PLAN D'AFFECTATION "COLLÈGE PRINCIPAL II"

Plan d'affectation (1:2'000)

Concerne : enquête publique du 4 février au 6 mars 2023 portant sur le « Plan d'affectation « Collège Principal II » et son règlement, accompagnés du rapport de conformité découlant de l'article 47 de l'Ordonnance fédérale sur l'aménagement du territoire (OAT) »

Coupes (1:500)

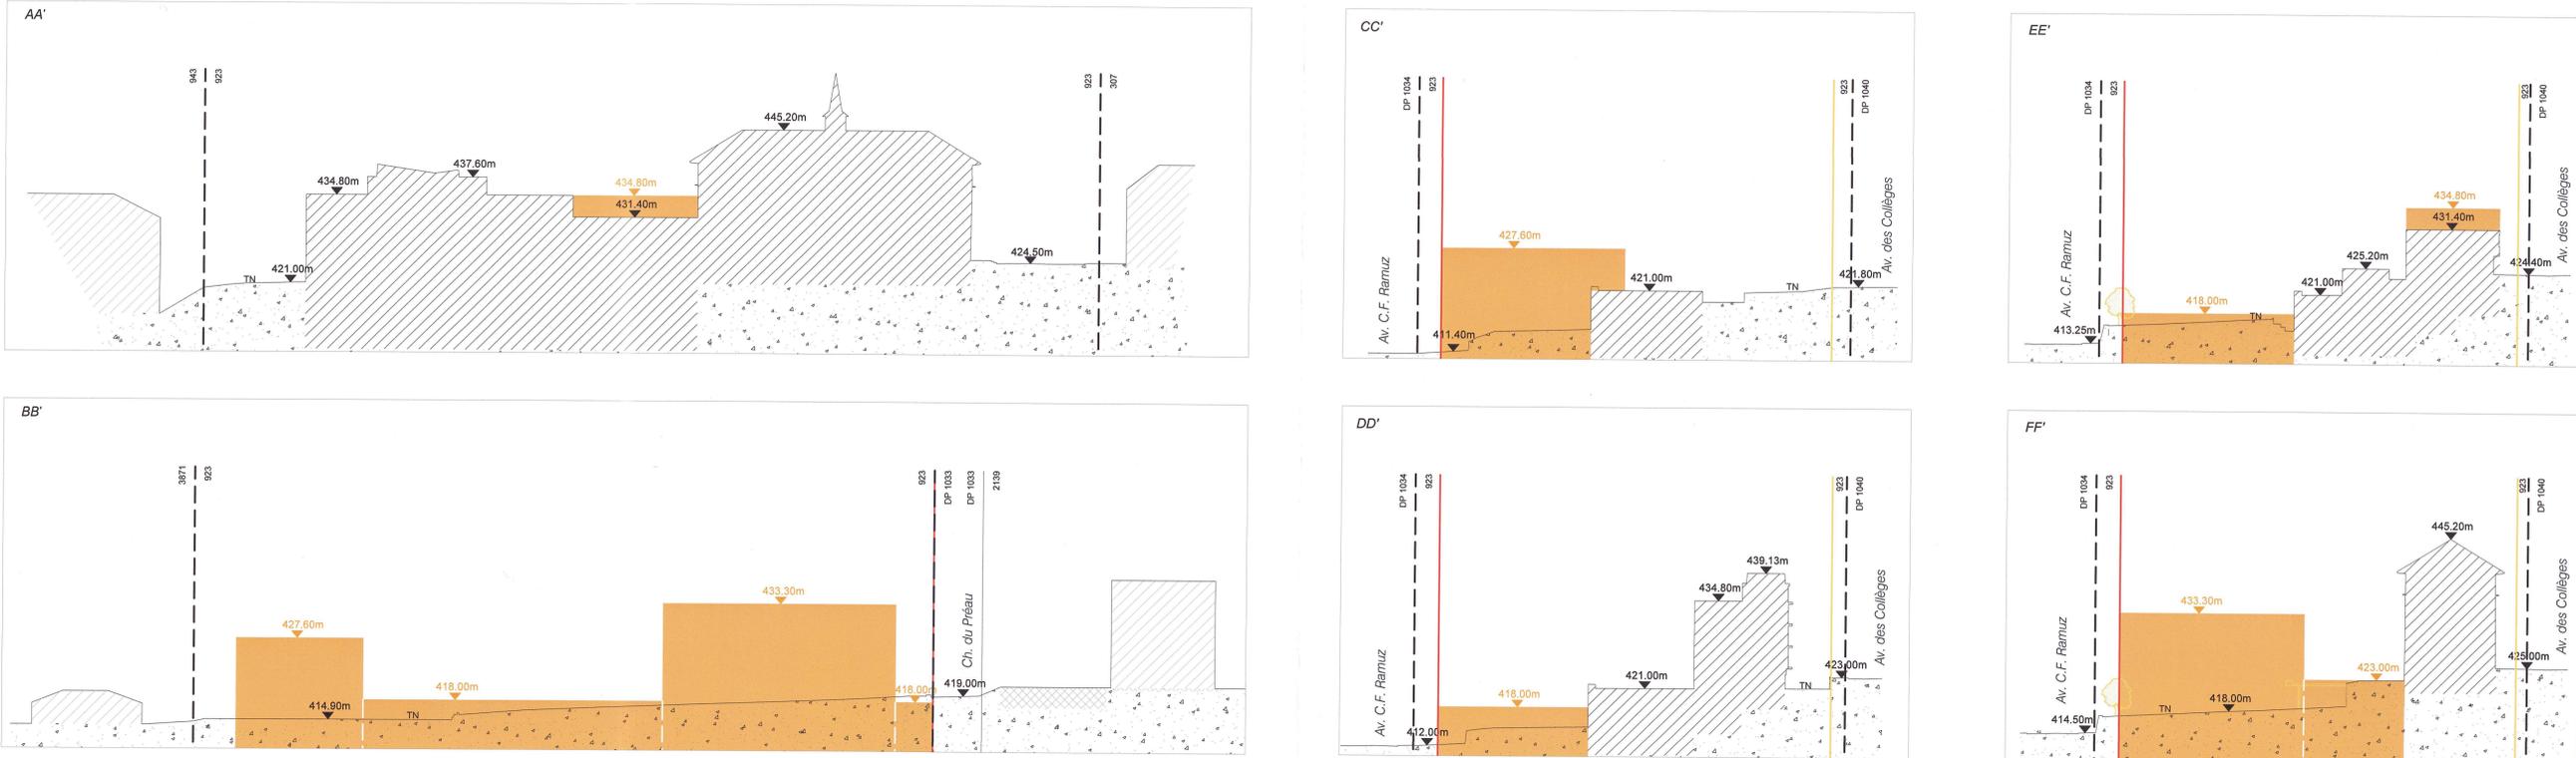
22.- L'article 12 RPGA ainsi que les plans et coupes soumis à l'enquête prévoient la possibilité de surélever le bâtiment, en particulier son annexe Ouest, jusqu'à une hauteur de

434.80m, au lieu des 431.40m existant. Or l'augmentation de ces limites de construction ne fait l'objet d'aucune explication dans le cadre du projet (voir notamment pièce 5, chapitre 5.4.1 p. 32). Elle ne semble dictée par aucun besoin impératif, de sorte qu'il n'y a pas lieu de prévoir l'augmentation de ces limites de construction, qui impacte naturellement les propriétaires des parcelles situées au nord de la parcelle 923.
